大型バスの故障診断ツールのリコールについて

リコール届出番号2692

平成23年1月20日、UDトラックス株式会社に車両を供給している三菱ふそうトラック・バス株式会社が下記のリコールを国土交通大臣に届け出しました。

改善箇所説明図

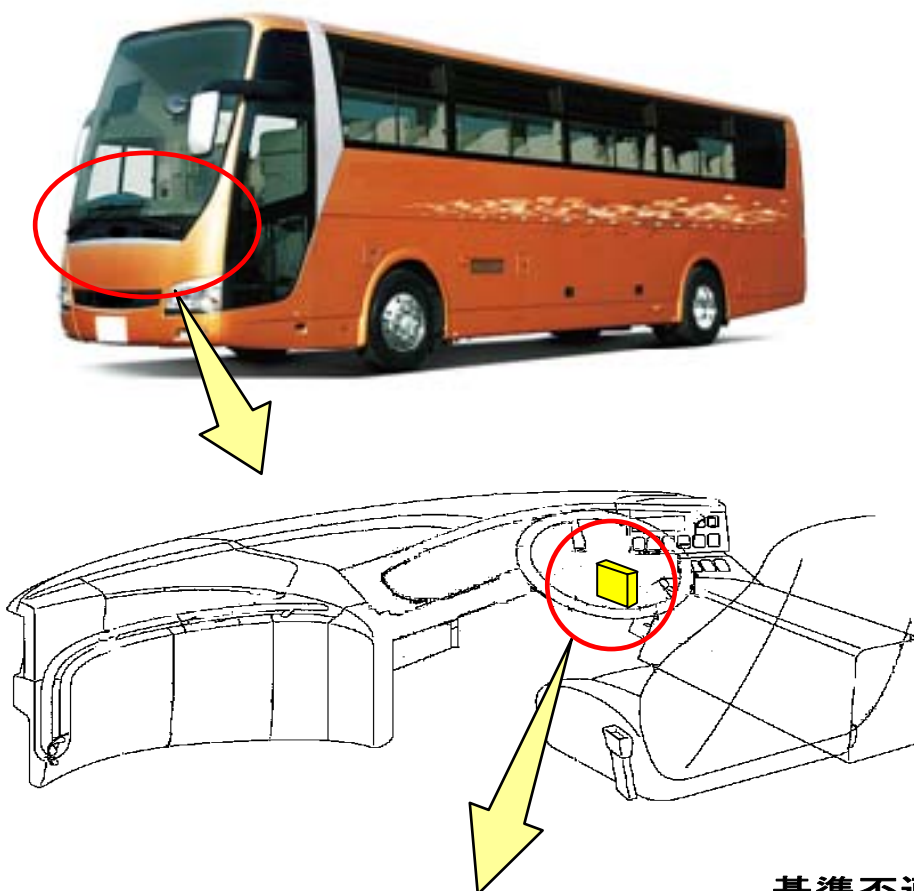
基準不適合発生箇所

共通駆動系制御コンピュータ

対象車両設計時に開発した故障診断ツール用のプログラムが不適切なため、当該ツールを使用した際に、車両の共通駆動系制御コンピュータのデータが初期化され、オートクルーズやエンジン補助ブレーキの不作動、坂道発進補助装置が解除されない等の不具合が発生する場合があります。また、低速ギヤ段でのトルクカット機能が不作動となることから、そのままの状態で使用を続けると、最悪の場合、トランスミッションやデファレンシャルギヤが破損し、走行不能となるおそれがある。

改善措置の内容

全車両、対策プログラムに交換した故障診断ツールを用いて共通駆動系制御コンピュータを点検し、データが初期化されていた場合は正規のデータに書き換える。

識別：作業完了車には、所定の位置に「HD133」の文字が記載された白黄色のシールを貼付ける。

トラック：助手席リヤドアピラーストラライカー付近

バス：車両左後方点検リッド裏
